Antrag zur Aufnahme von Änderungen der Anlage 11 des AVV

Titel:	Neu: Ziffer 6.1 Kennzeichnung thermisch stark beanspruchbarer Räder
Änderungsantrag von EVU / Halter / andere Gremien:	ZSSK Cargo
Änderungsantrag für:	☐ Anlage 9 ☒ Anlage 11
Einreicher:	Roman Sklenář
Ort, Datum:	Paris, 21.01.2020
Kurzbeschreibung:	Kennzeichnung thermisch stark beanspruchbarer Räder für Radsätze mit Radsatzlagergehäuse ohne Lagerdeckel

Ziffer 6.1 Kennzeichnung thermisch stark beanspruchbarer Räder

Abb. 1

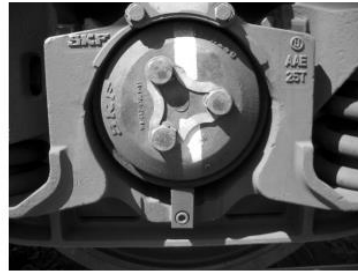
Anordnung: Auf dem Lagerdeckel des Radsatzlagers (siehe Abb. 1)
Auf dem Radsatzlager (siehe Abb. 2) bei Lagergehäusen ohne Lagerdeckel.

Bemerkung: Es ist zu beachten, dass es Lagergehäuse gibt, die aufgrund ihrer Konzeption keinen Lagerdeckel haben. Diese Art von Lagergehäusen ist daran zu erkennen, dass sie im Lagergehäuse keine Löcher für die Anbringung des Lagerdeckels aufweisen.
